ПАСПОРТ ДОСТУПНОСТИ
объекта социальной инфраструктуры
№ 1

1.1. Наименование (вид) объекта Общество с ограниченной ответственностью «Тамбовская гостинично-туристическая корпорация «Спорт» ДОЛ «Солнечный»

**АКТ ОБСЛЕДОВАНИЯ
объекта социальной инфраструктуры
К ПАСПОРТУ ДОСТУПНОСТИ ОСИ
№ 1**

3.6. Пути эвакуации (в т.ч. зоны безопасности)
Фото №29

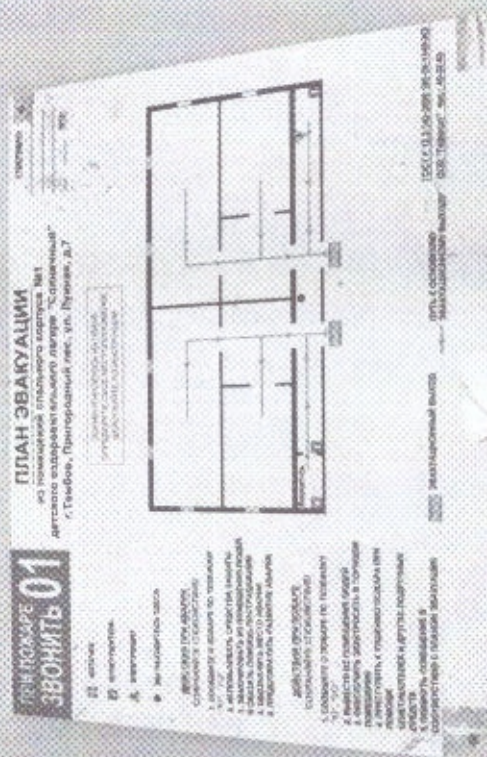
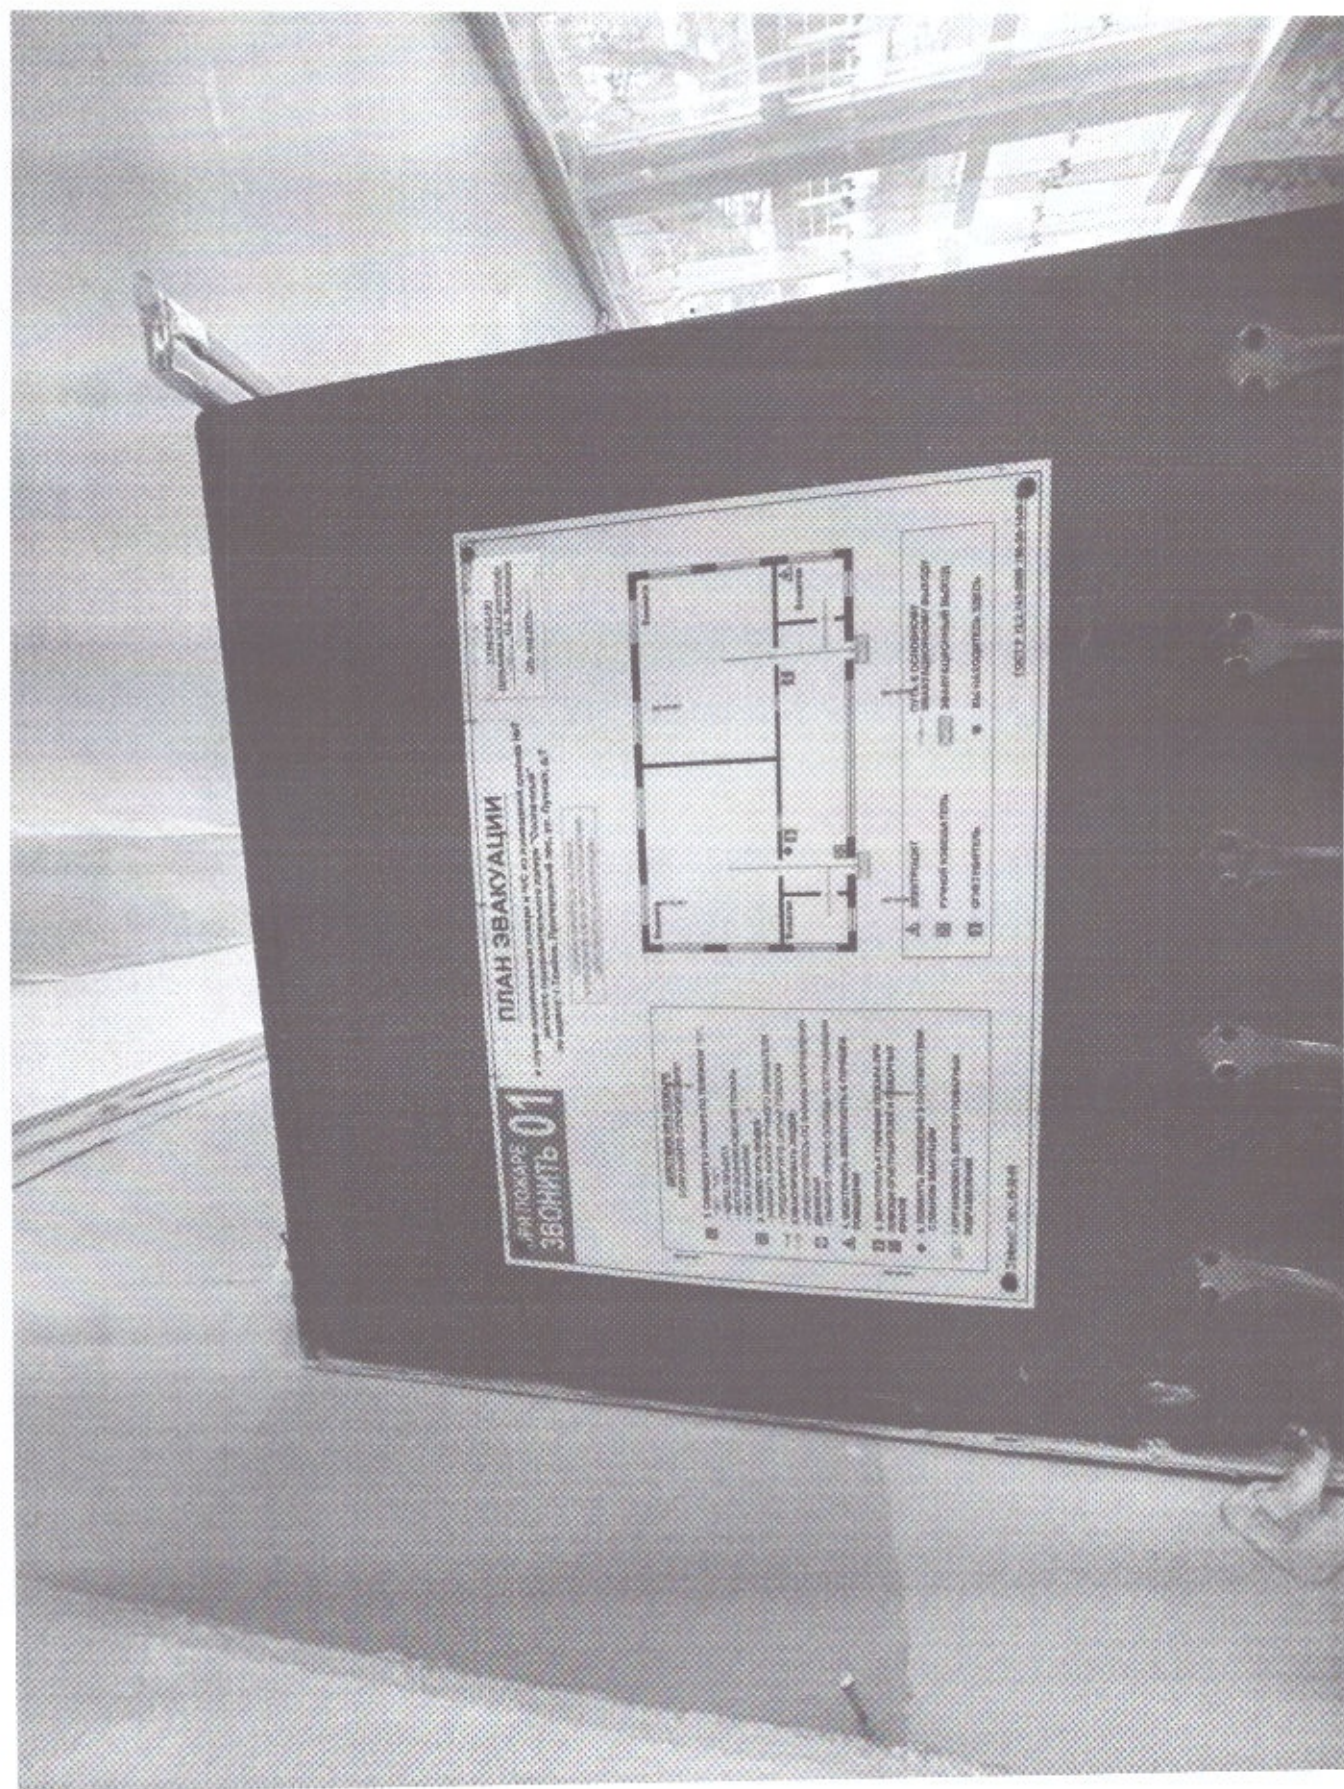
3.6	Пути эвакуации (в т.ч. зоны безопасности)	есть	-	29.30.31	Имеются	Г.К.О.С.У	Необходимы работы по адаптации объектов.	Приведение в соответствие с требованиями высоты порогов, обеспечение контрастности освещения путей движения, оснастить поручнями
	Общие требования к зоне						Капитальный ремонт, организационные мероприятия, приобретение оборудования

5.1. Туалетная комната

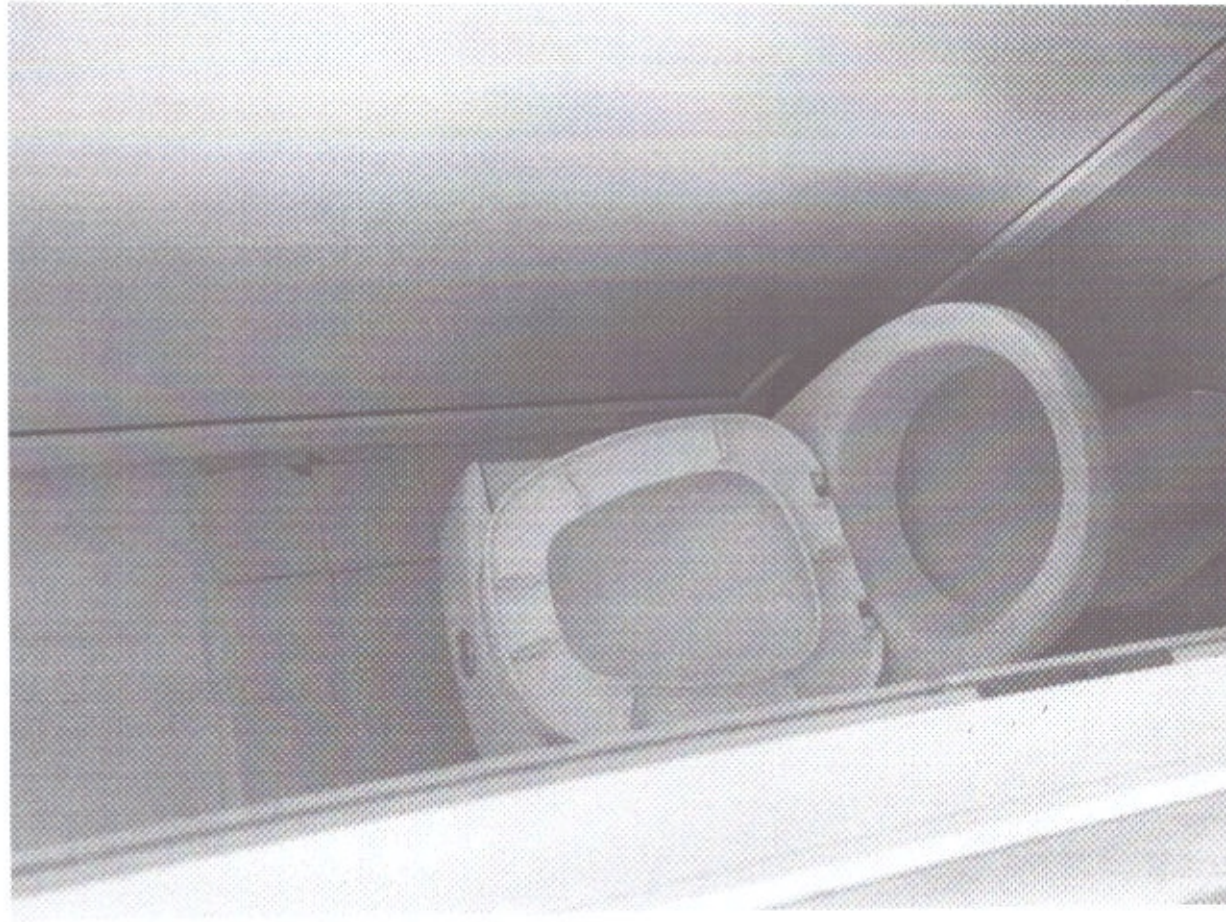
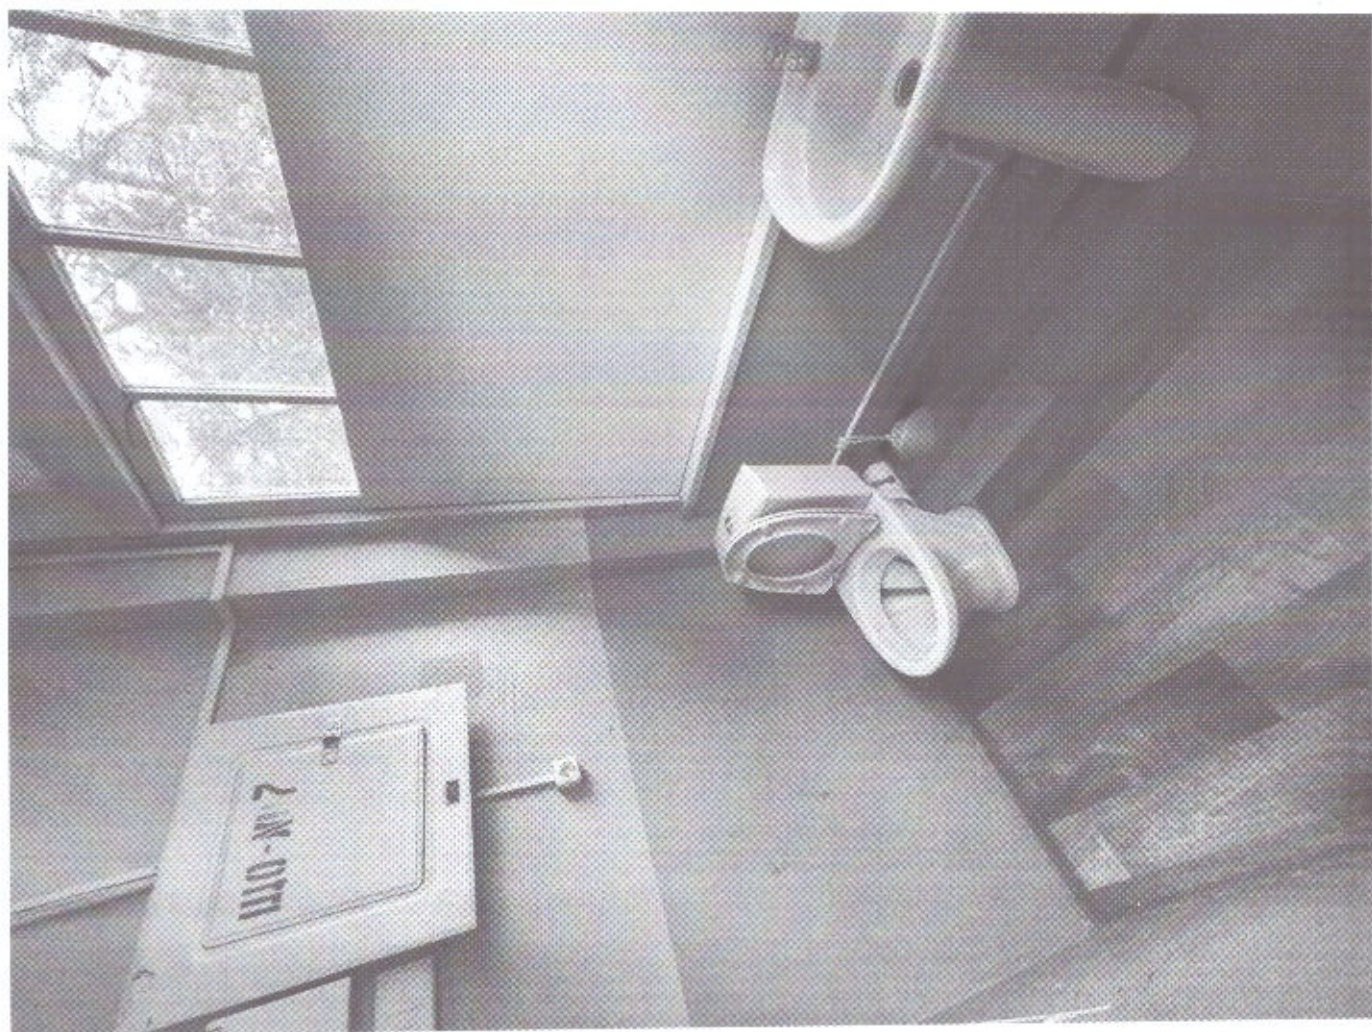
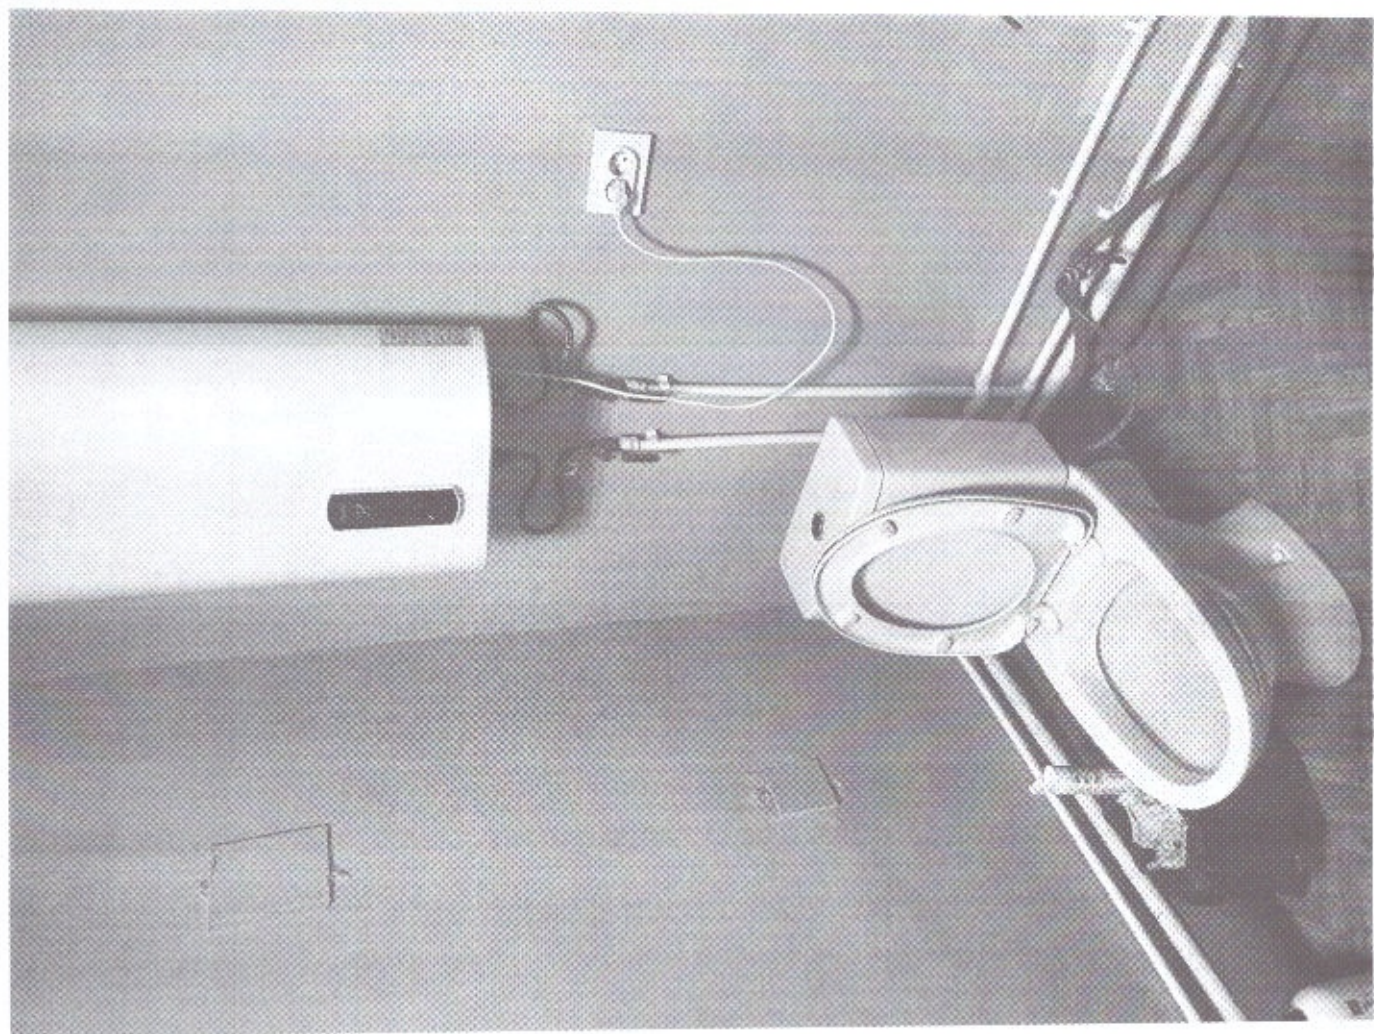
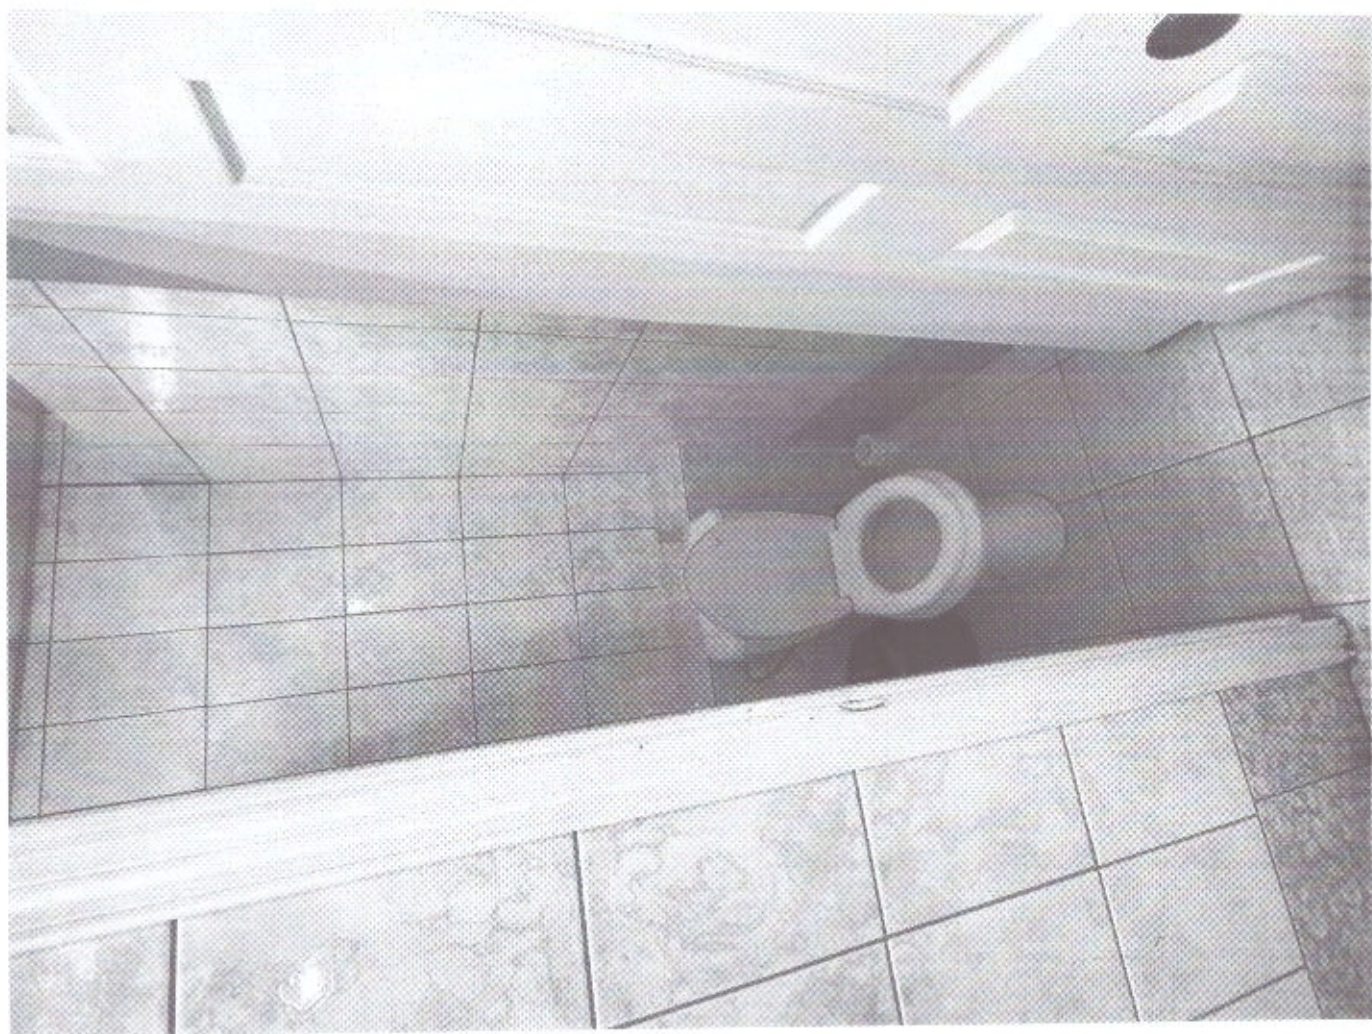
5.1	Туалетная комната	есть	-		32,33,34,35	Имеются. Отсутствует кнопка вызова персонала	К.О.С	Необходимы работы по адаптации объектов. Оснастить санузел поручнями, кнопкой вызова персонала. сливной бак должен быть прикреплен к стене	- установить кнопку вызова персонала - сливной бак должен быть прикреплен к стене - информационные указатели универсальной кабины продублировать тактильными указателями - в универсальной кабине рядом с унитазом обеспечить свободное пространство для разворота унитаз - оборудовать поручнями
5.2	Душевая/ванная комната	есть	-		36,37	Имеются. Отсутствует кнопка вызова персонала	К.О.С	Необходимы работы по адаптации объектов. Отсутствует кнопка вызова персонала	- установить кнопку вызова персонала - информационные указатели универсальной кабины продублировать тактильными указателями
